Vysvětlení, doplnění a změna zadávacích podmínek

Název veřejné zakázky:	„Nemocnice Pelhřimov – Pavilon dětského, gynekologicko-porodnického a neurologického oddělení“
Předmět veřejné zakázky:	stavební práce

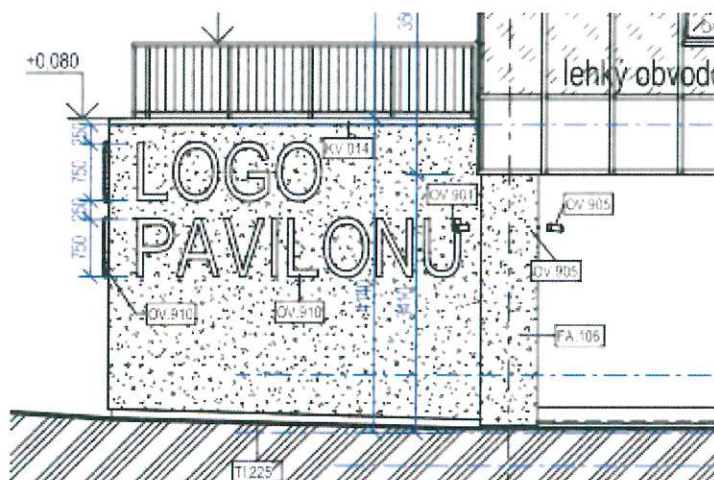
Světelný nápis na fasádě:

74	M	OV.910	Prostorové z boku svítící logo názvu pavilonu na fasádě, vel. 1750x6000mm	ks	2,000
----	---	--------	---	----	-------

V projektu je pouze uvedený nápis „LOGO PAVILONU“.

Jaké bude přesné znění textu světelného nápisu?

Konkrétní název pavilonu dosud nebyl určen. Pro nacenění je dle zadavatele dostatečná specifikace prvku OV910 v projektové dokumentaci.
